# Contournement de VILLERS-COTTERETS

# Avenue de Noue – RD81

## Pièce F : Mise en Compatibilité du PLUi de la Communauté de Communes de Retz en Valois

Octobre 2026

*Figure 3 : Vu en plan du nouveau tracé*

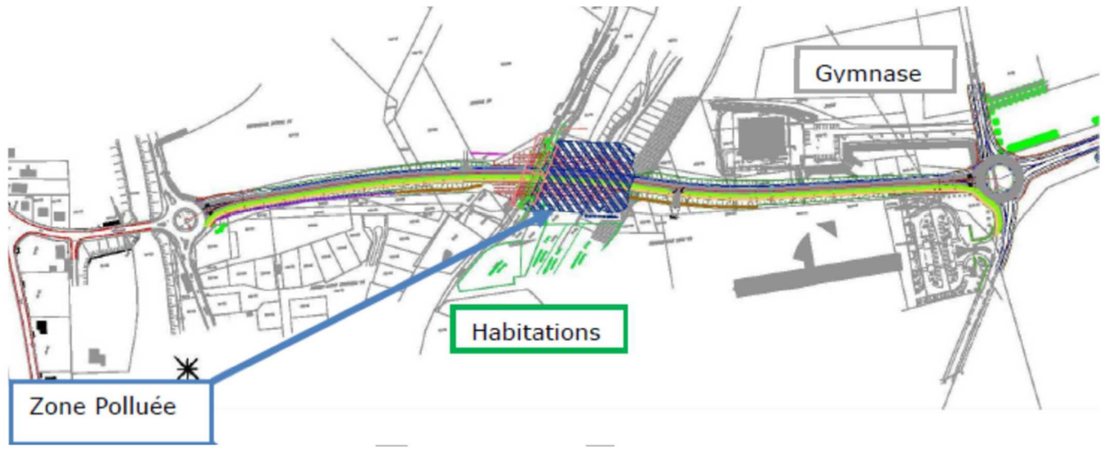
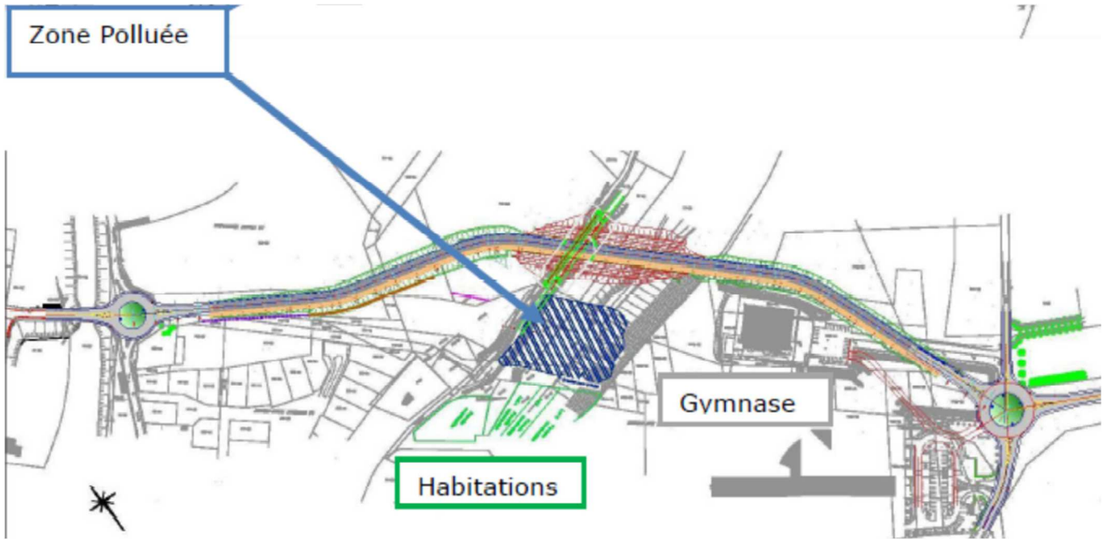
Suite aux études géotechniques du tracé déclaré d'utilité publique en 1996, une importante pollution des sols a été identifiée sur une partie des emprises du projet. Les analyses chimiques effectuées sur les échantillons de sols ont révélé que le site présentait ponctuellement une pollution aux hydrocarbures et métaux lourds (cuivre, plomb et mercure).

Compte tenu de l'hétérogénéité des matériaux et de la pollution présente, la réalisation des travaux de cette section aurait nécessité de purger ces matériaux, rendant le coût du projet routier prohibitif.

Par ailleurs, des demandes ont été exprimées afin que le tracé routier contourne le gymnase pour éviter que celui-ci se trouve séparé du lycée Européen.

Au vu de ces éléments, le tracé déclaré d'utilité publique en 1996 a été retravaillé afin d'éviter la zone de pollution et de contourner le gymnase. Une campagne complémentaire de prélèvements et d'analyses de sols a été réalisée au droit du nouveau tracé. Les sondages ont mis en évidence la présence de remblais issus de travaux public (plaques d'enrobés, bordures béton…). Ces déchets n'empêchent pas la réalisation du nouveau tracé.

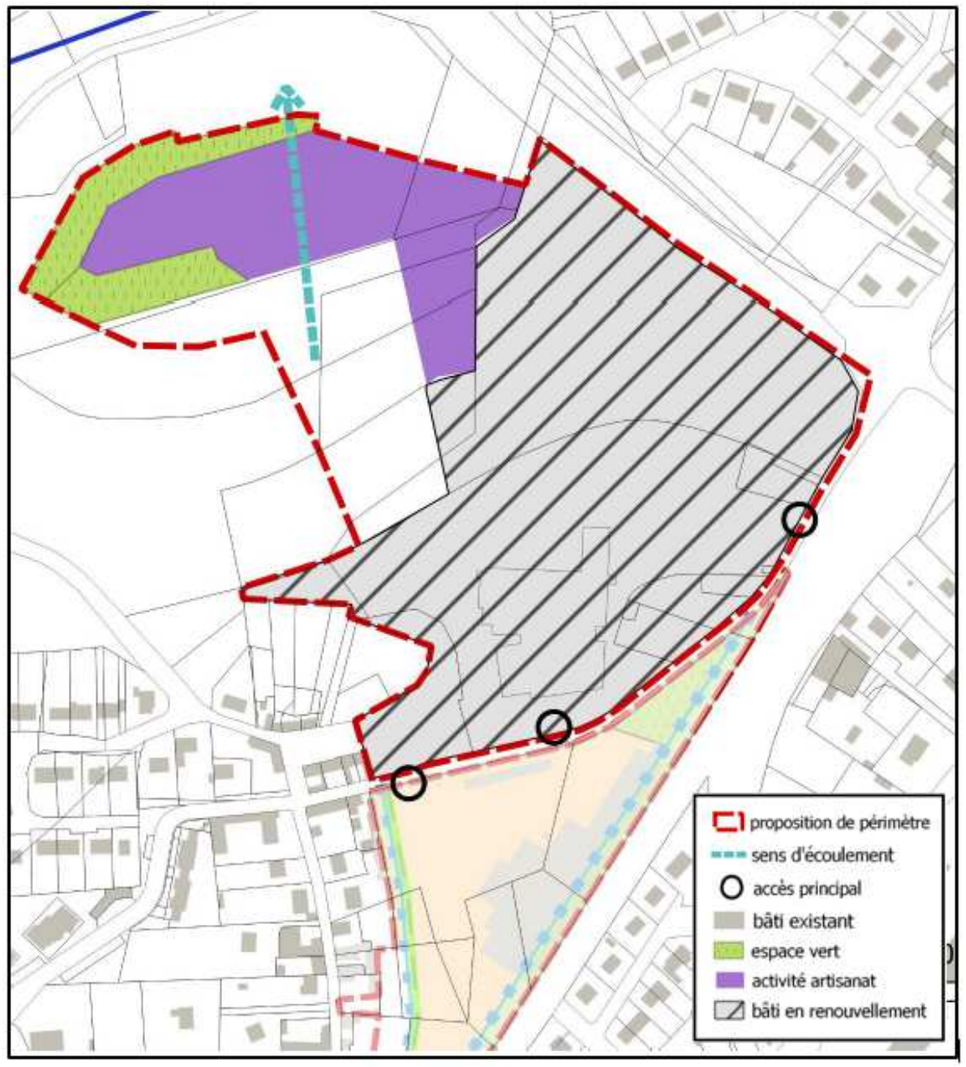
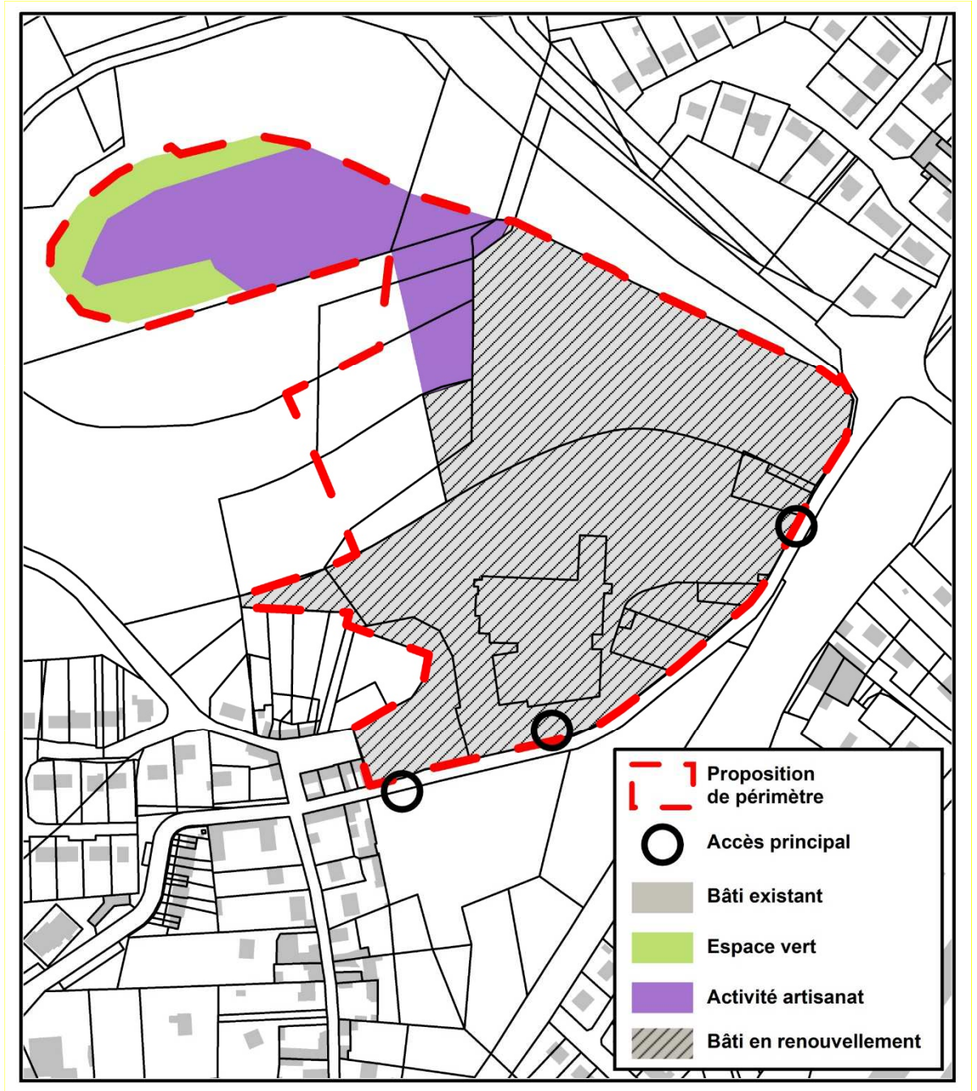
Dans la pièce 3.2 Orientations d'aménagement et de programmation sectorielles, le périmètre de l'OAP « VILLERS COTTERETS Scierie » est à modifier, tout comme sa superficie ainsi que la surface constructible.

Dans cette pièce, la seule modification à apporter est la figure du périmètre de l'OAP scierie (page suivante). Aucune modification n'est à apporter à la partie écrite de l'OAP.

| **Superficie de l'OAP** | 8.9 ha |
| **Surface constructible** | 1,46 ha |

| **Superficie de l'OAP** | 7,70 ha |
| **Surface constructible** | 1,36 ha |

## 4.3 PIECE 4 – REGLEMENT GRAPHIQUE

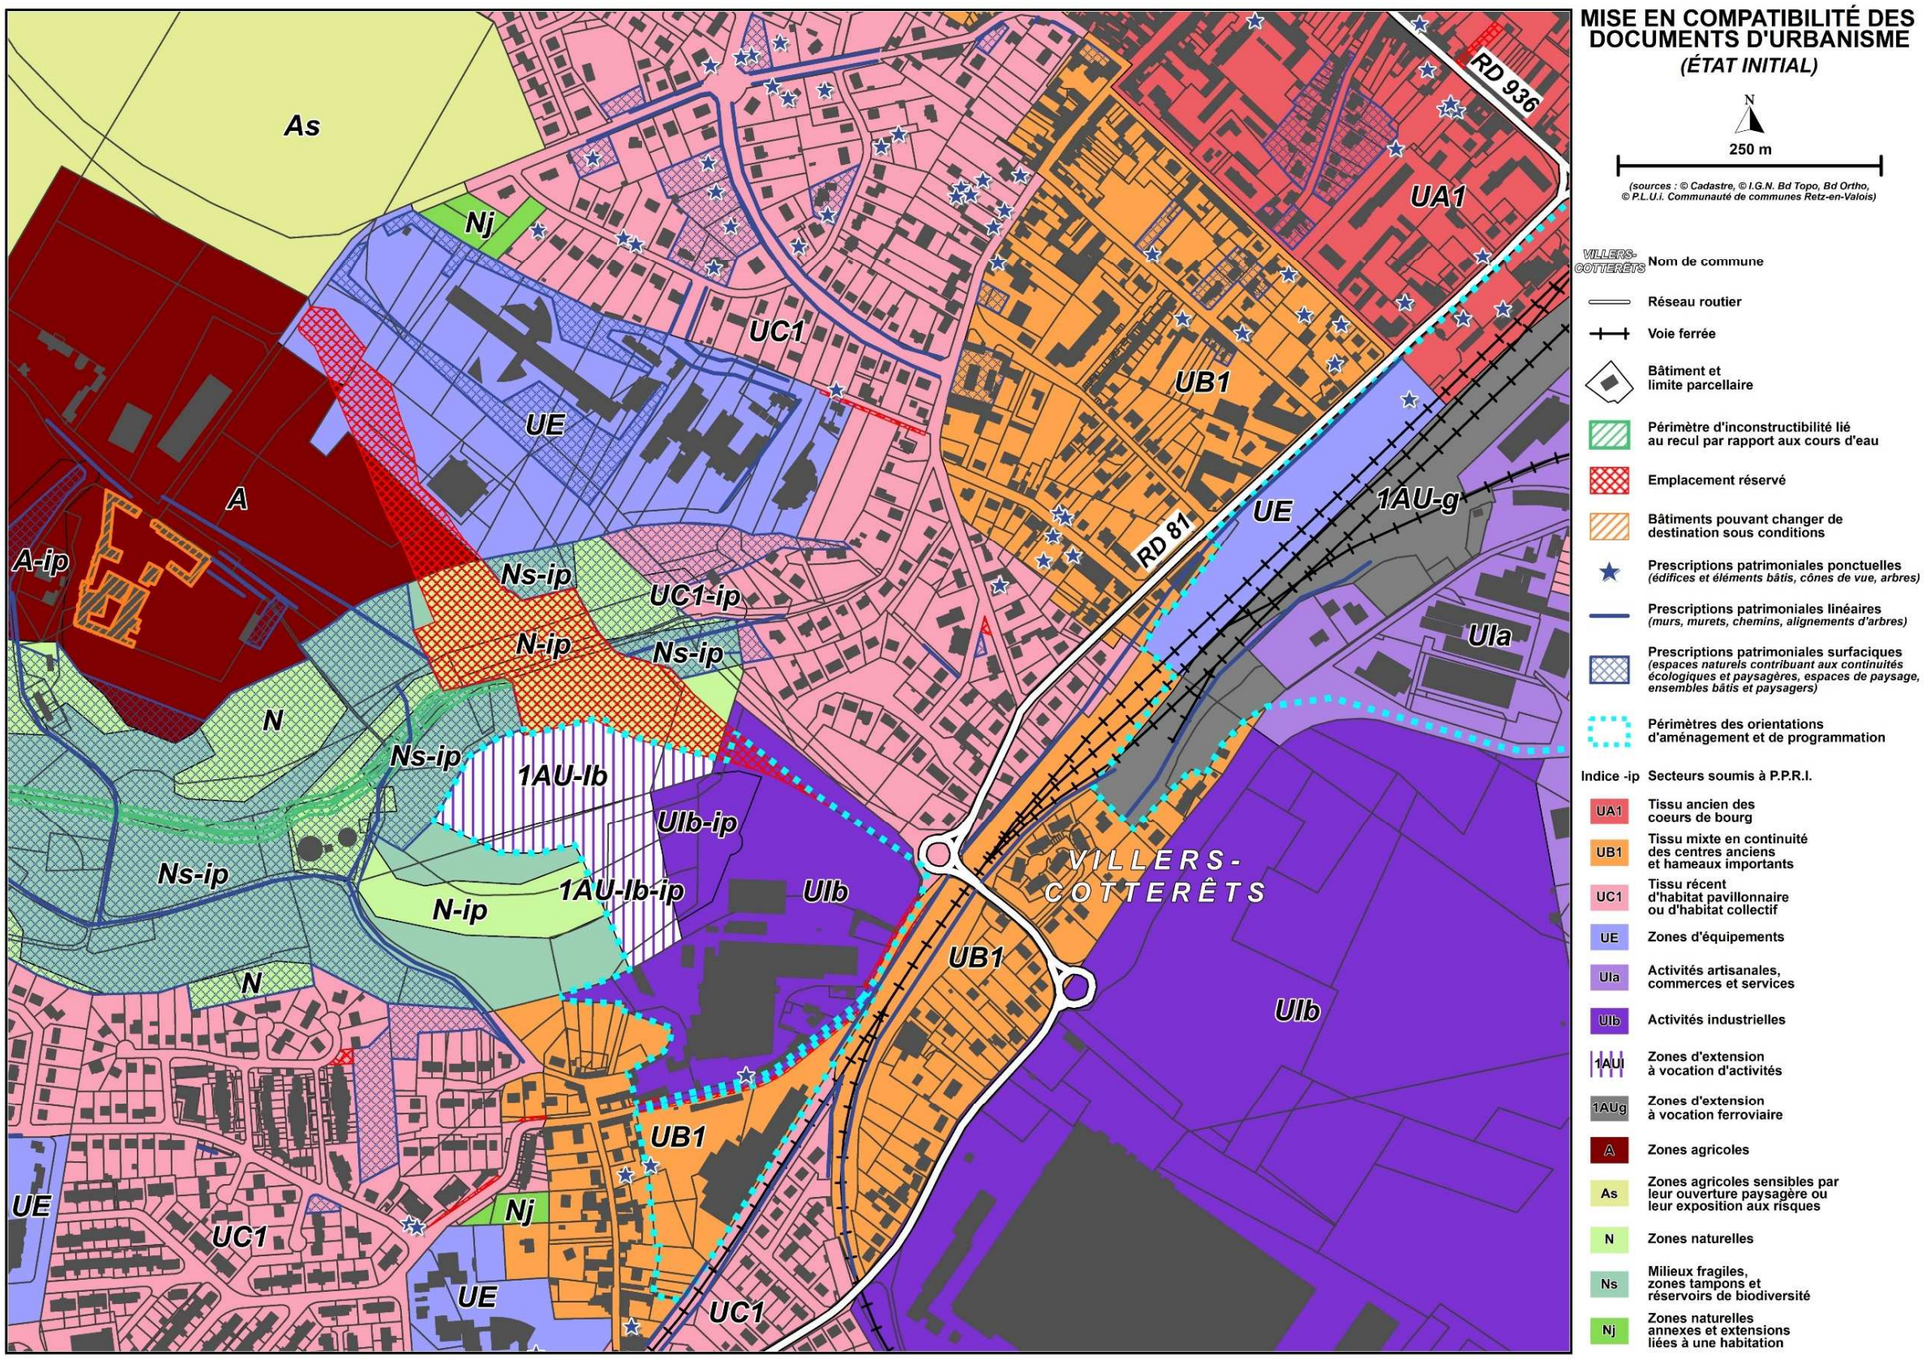
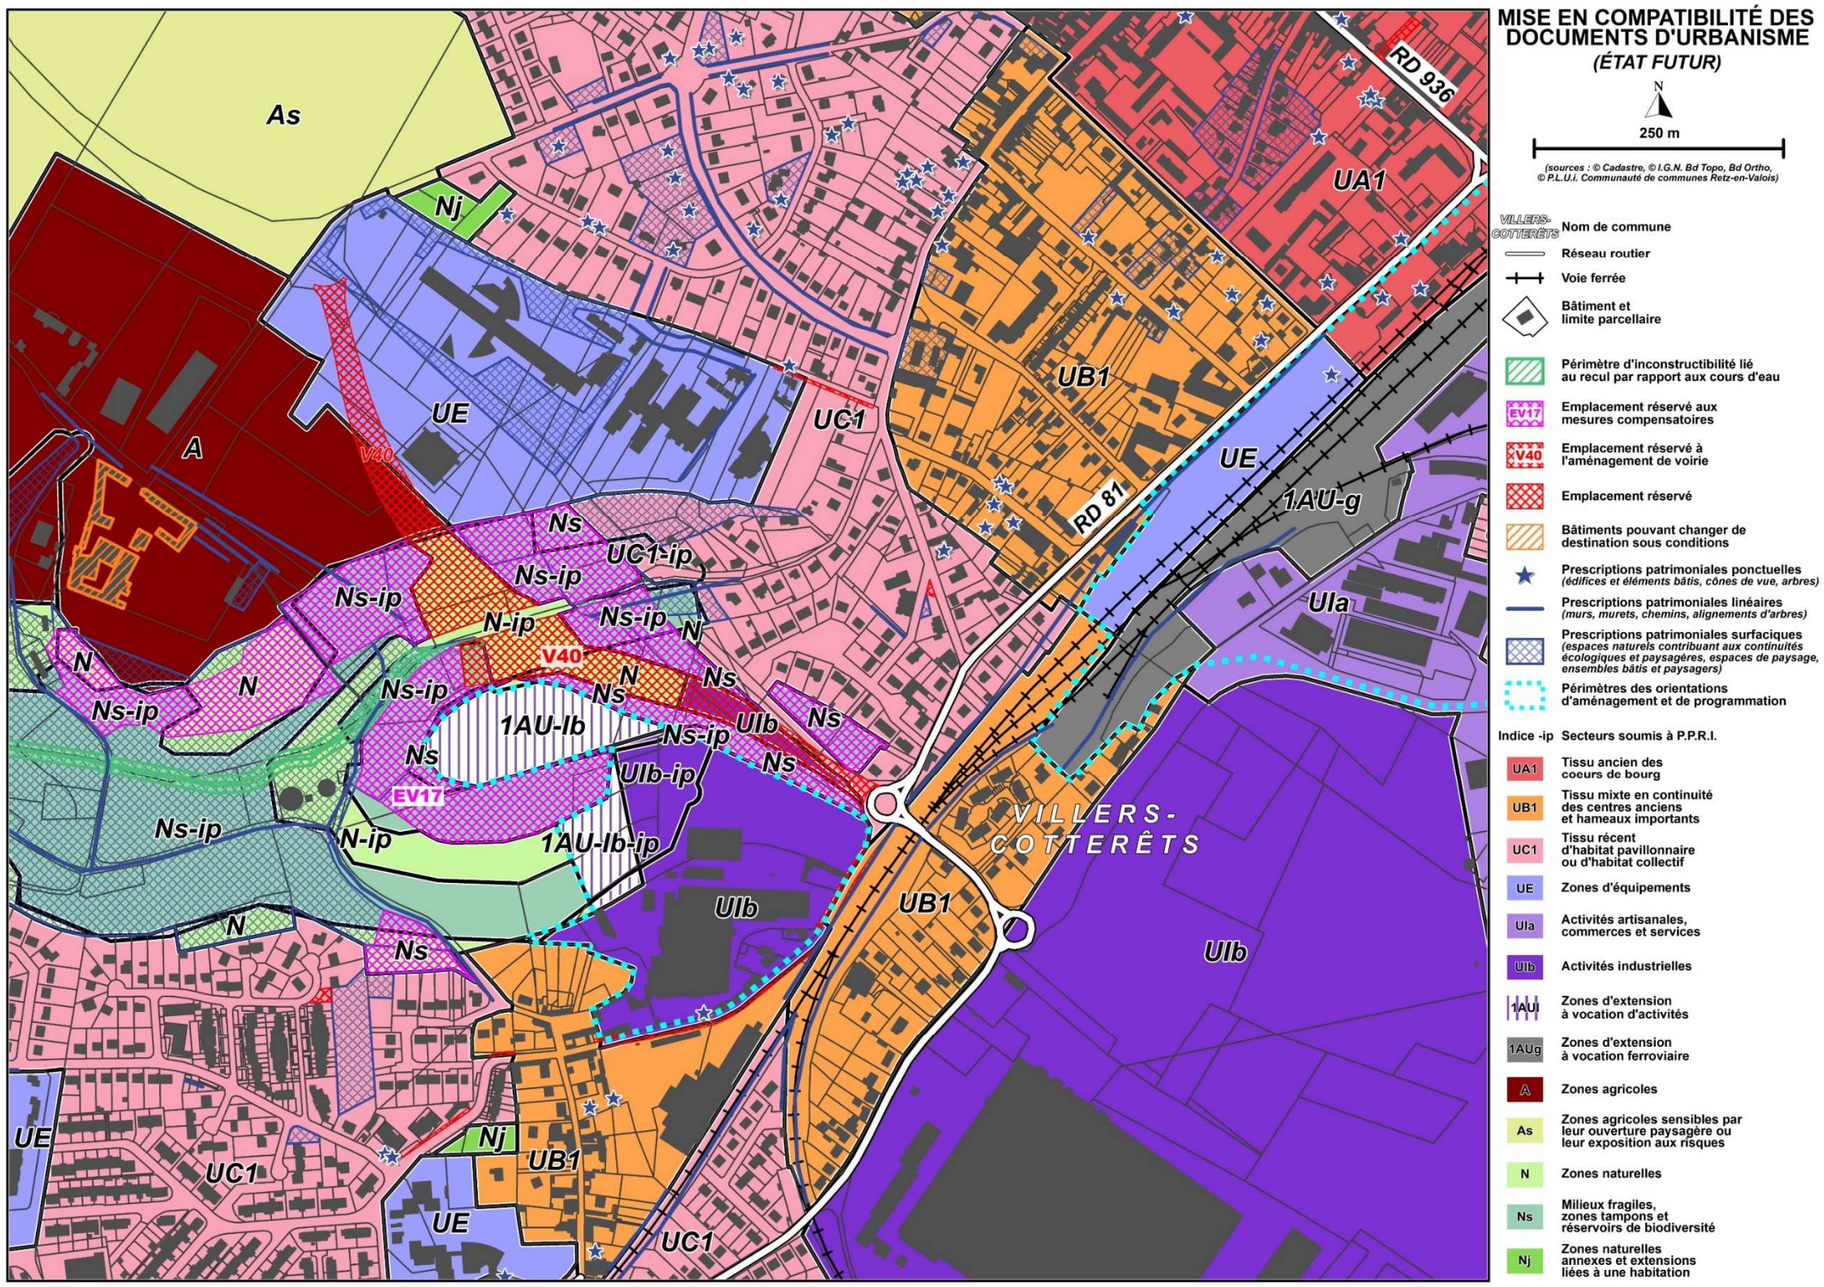
Afin de rendre conforme les règles d'urbanisme à l'utilisation future des emprises impactées par les mesures compensatoires le Département demande le classement en zone Ns (milieux fragiles, zones tampons et réservoirs de biodiversité) des parcelles d'assiette de ces mesures (toutes ou parties des parcelles cadastrées section BB 26, 49, 53, 58, 62, 78, BE 188, 189, 195, 198, 200, 201, 202, 204, 206, 207, 210, 217, 218, 219, 221, 234, 274 et BL 200) qui sont actuellement classées en zone A, UC1, UIb et 1AUi-b. La modification des plans de zonages de VILLERS-COTTERETS et VILLERS-COTTERETS ZOOM portera sur les surfaces suivantes :

- *247 m² de zone A en Ns ;*
- *6 628 m² de zone UC1 en Ns ;*
- *4 981 m² de zone UIb en Ns ;*
- *7 730 m² de zone 1AUi-b en Ns.*

De plus, les modifications suivantes doivent également être portées aux mêmes plans :

- La modification du périmètre de l'emplacement réservé V40 ;
- L'ajout de l'emplacement réservé EV17.
